## CARTA DE ACLARACIÓN N° 3

MAT. : CARTA DE ACLARACIÓN LICITACIÓN PÚBLICA “SUMINISTRO Y MONTAJE PARA REPARACIONES ELÉCTRICAS EN VIADUCTO L5 TRAMO ÑUBLE A BELLAVISTA DE LA FLORIDA”

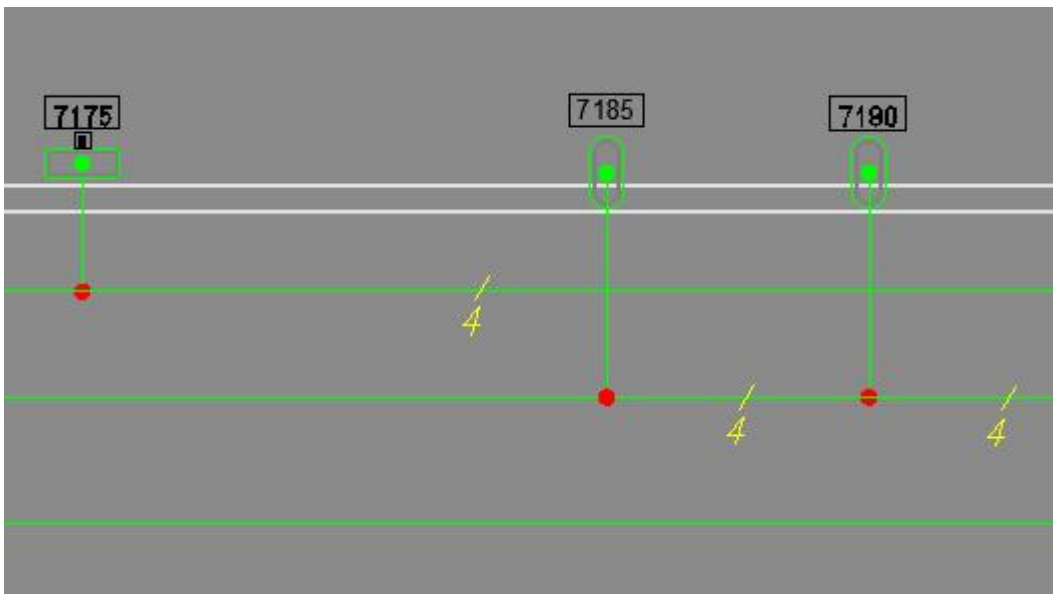
Se rectifica respuestas N° 25 Y 26:

**Respuesta N° 25:** Adjunto programas tipos de las semanas N° 26 y 27, destacando con amarillo las zonas, los días con prolongación (P) y Zona de Seguridad (ZS).

Los programas adjuntos son referenciales, varían cada semana de acuerdo a las necesidades de Metro y los diferentes proyectos.
